# Rapport d'expertise :

## Recherche de l'origine de la qualité des eaux des piézomètres

**ISDND de Brametot (76).**

**BRGM/RP-58895-FR**

Figure 4 – Implantation du réseau de contrôle des eaux souterraines

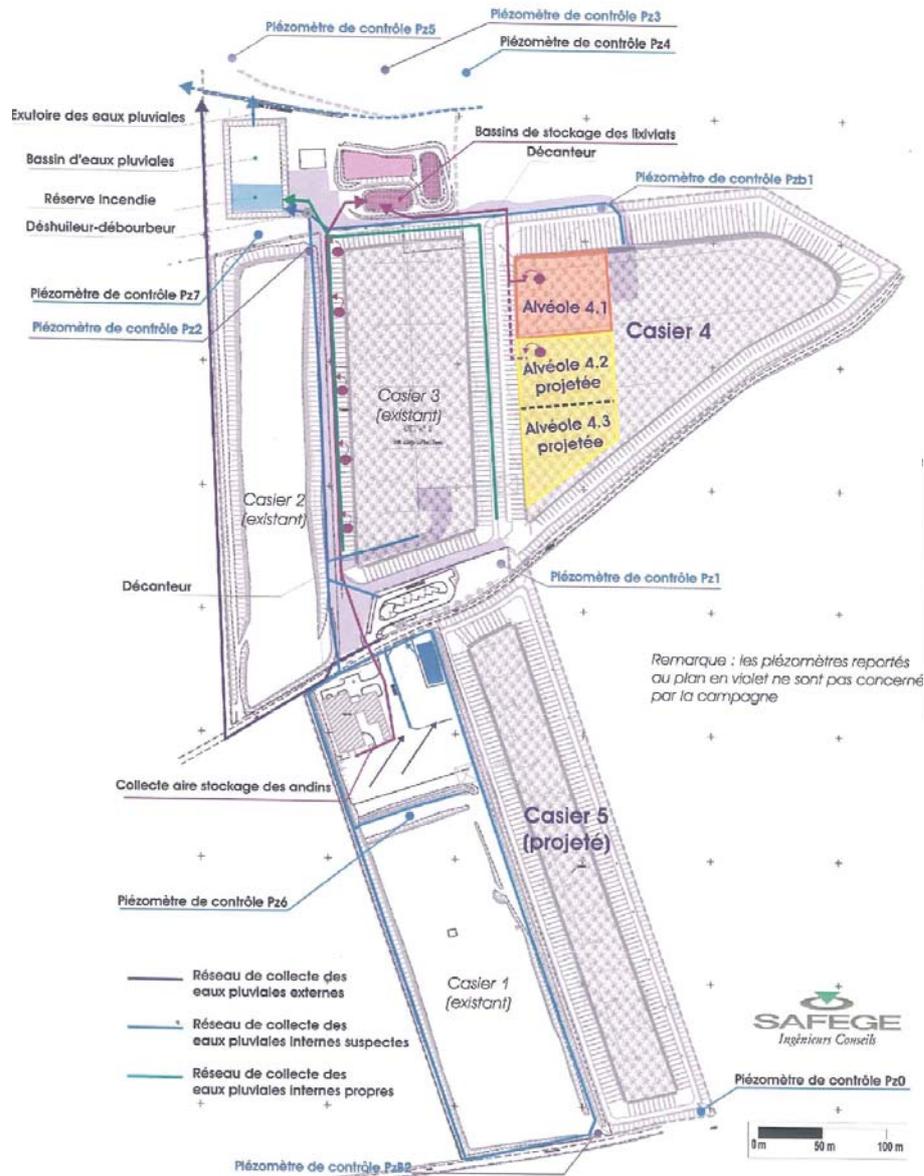
Les impacts mesurés pendant la période antérieure à août 2009 pourraient être dus, pour partie, à des défauts dans les protocoles de prélèvements. L'amélioration de la cohérence des résultats depuis cette date, à partir de laquelle les recommandations émises par le BRGM ont été prises en compte, est un indice en faveur de cette hypothèse. On ne peut toutefois écarter une influence des casiers stockage.

SHE conclut à une origine naturelle pour les paramètres élevés mesurés dans les piézomètres. En l'état actuel des connaissances de l'hydrogéologie du site, cette hypothèse ne peut être confirmée. Une influence des lixiviats ne peut être écartée, au-moins sur les ouvrages situés à l'aval des casiers de stockage.

Cela semble de plus confirmé par l'élévation des concentrations de l'amont vers l'aval pour le paramètre Chlorures, représentatif des ISDND.

Pour ce qui concerne les valeurs élevées du paramètre mercure relevées en Pz4, l'hypothèse émise par SHE demande à être confirmée. En effet, ces valeurs élevées sont mesurées sur 4 analyses, réalisées d'août à décembre 2009. Une contamination due au matériel de prélèvement expliquerait une valeur ponctuellement élevée, ce qui n'est pas le cas. Ou bien, il faudrait supposer que le même matériel a été utilisé à chaque campagne et que ce matériel est définitivement contaminé, ce qui peut remettre en cause, une nouvelle fois, la conformité, la qualité et la validité des analyses réalisées pour le mercure, mais également pour l'ensemble des paramètres suivis. On pourrait de plus s'interroger sur l'absence de dispositions prises d'une campagne à l'autre pour y pallier.

La connaissance actuelle du fonctionnement hydrogéologique au droit du site ne permet pas de distinguer sans ambiguïté l'influence individuelle de chaque casier. Pour ce faire, il conviendrait de compléter le réseau de surveillance tel que recommandé par le BRGM en février 2009, de réaliser une étude hydrogéologique précise à différentes périodes (hautes eaux, étiages), puis de réaliser une modélisation à l'aide d'outils adaptés à l'étude des transferts de polluants.
